Regione Siciliana
Presidenza della Regione Siciliana
Autorità di Bacino del Distretto Idrografico della Sicilia

VERBALE DELLA CONFERENZA PROGRAMMATICA DEL 29 Gennaio 2020

Sull'attività di Aggiornamento del Piano Stralcio di Bacino per l'Assetto Idrogeologico (P.A.I.) del "Bacino Idrografico del Fiume Magazzolo ed Area Territoriale tra il Bacino del F. Platani ed il Fiume Magazzolo (062)", ai sensi dell'art.5 della Norme di attuazione allegate alla Relazione Generale del P.A.I.

Figura 4 – Stralcio cartografico con ubicazione delle sezioni aggiuntive.

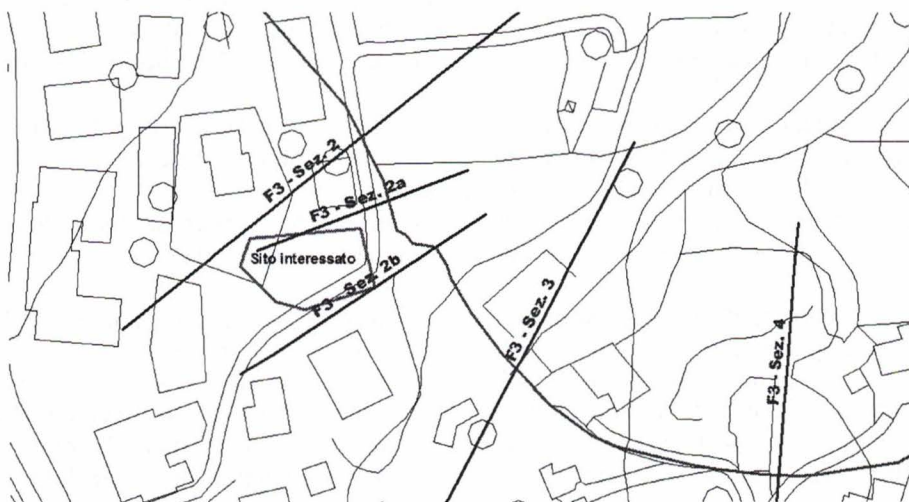
- che a mezzo mail è stato fornito da parte della Ditta il file in formato dxf del rilievo dettagliato della zona interessata.
- Che il rilievo dettagliato fornito dalla Ditta ha permesso di tracciare un nuovo profilo della sezione F3-Sez. 2 e di aggiungere le sezioni F3 – Sez.2a e F3 – Sez.2b, Fig. 4.

Fig. 5 – Ubicazione reticolo effettivo corso d'acqua tra le sezioni F3-Sez. 2 e F3 – Sez. 3

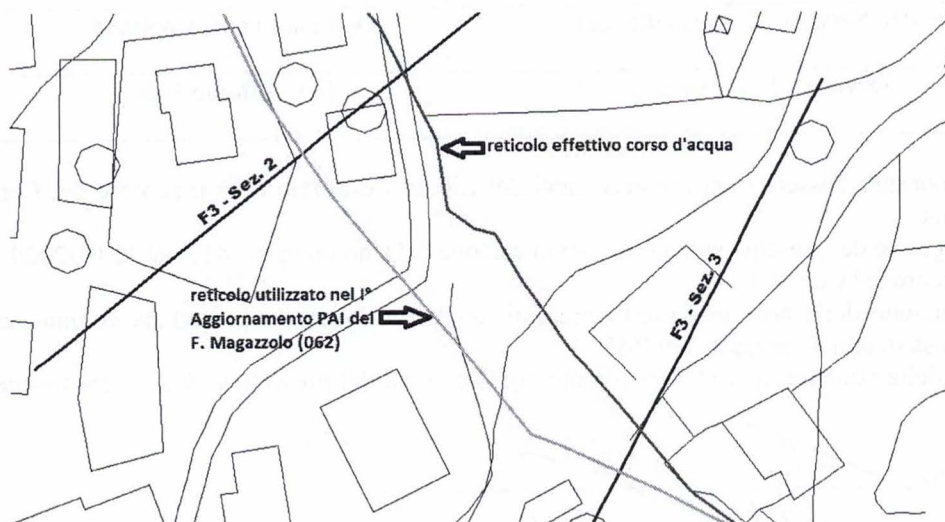
- che la nuova simulazione idraulica ha messo in evidenza come per il tratto "F3-Sez. 2 e F3 – Sez. 3" l'asse reale del corso d'acqua risulta traslato in destra idraulica rispetto allo studio redatto per il 1° Aggiornamento parziale del PAI del F. Magazzolo, Fig 5, e di conseguenza anche la nuova area di esondazione risulta spostata verso destra idraulica, Fig. 6.
